Razionalizzazione della rete elettrica di alta tensione nelle aree di Venezia e Padova

PRIME OSSERVAZIONI

Pianiga 11 maggio 2017

- VILLA SAGREDO

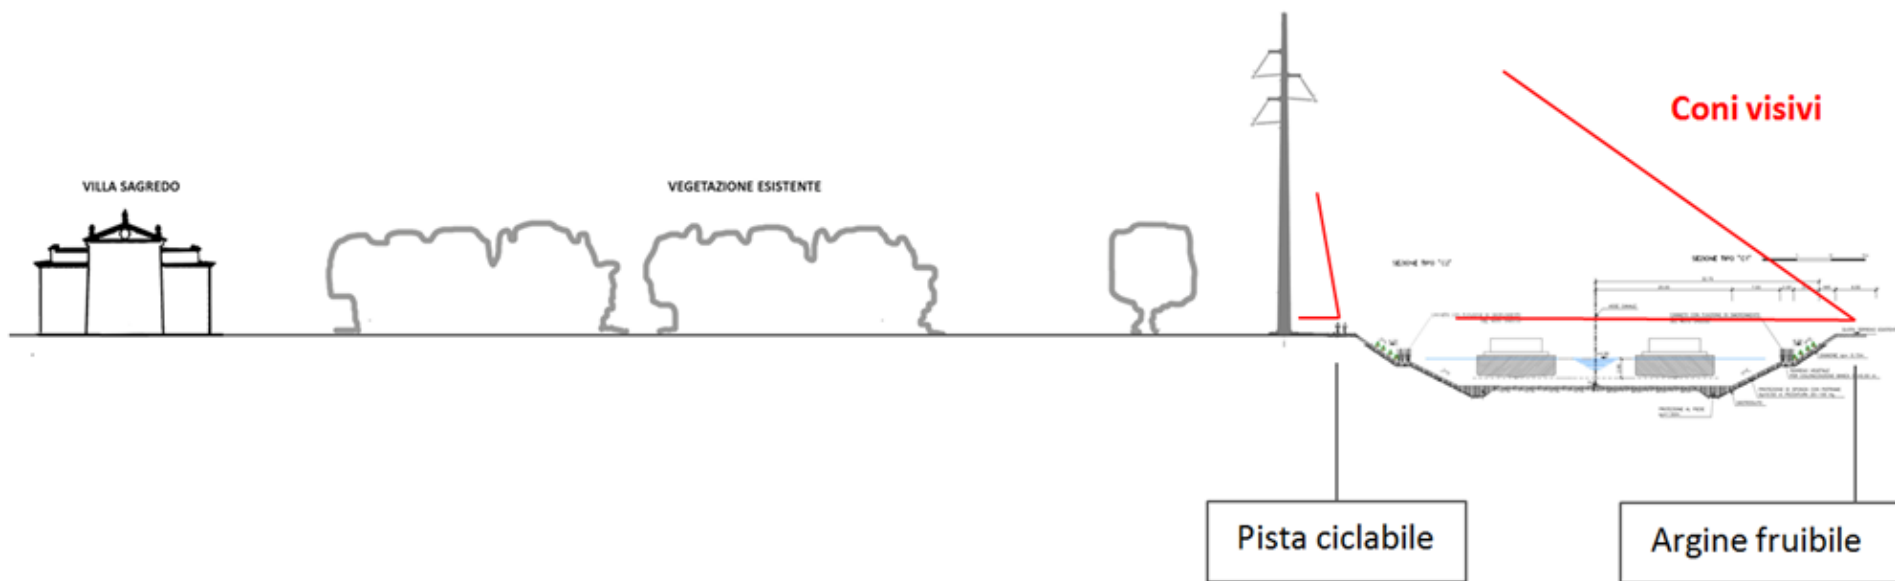
E' stato verificato solo il livello di interferenza che il progetto genera rispetto a chi fruisce il Bene, ovvero il suo proprietario e gli ospiti della villa (ristorante e convegni), non anche rispetto a chi fruisce il Bene da un'area pubblica, come ad esempio l'idrovia.

Il paesaggio, infatti, deve essere interpretato come "campo" e "controcampo"
